改善箇所説明図

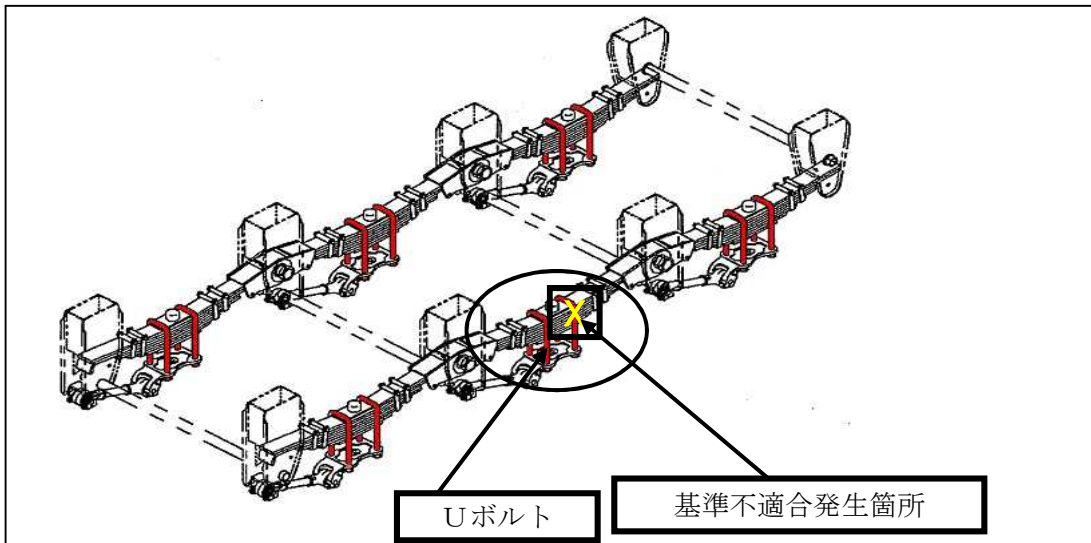
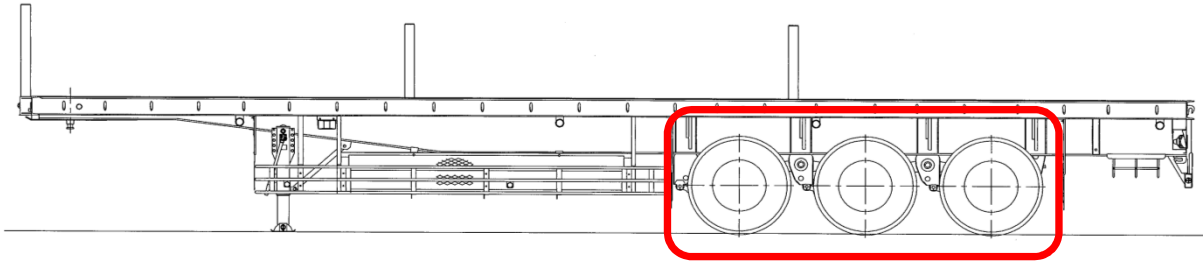
トレーラのUボルトにおいて、Uボルトの製造が不適切なため、強度が不足しているものがある。そのため、そのままの状態で使用を続けると、走行時の振動等によりUボルトが折損し、最悪の場合、車軸が保持できず、走行不能となるおそれがある。

全車両、Uボルトを良品に交換する。
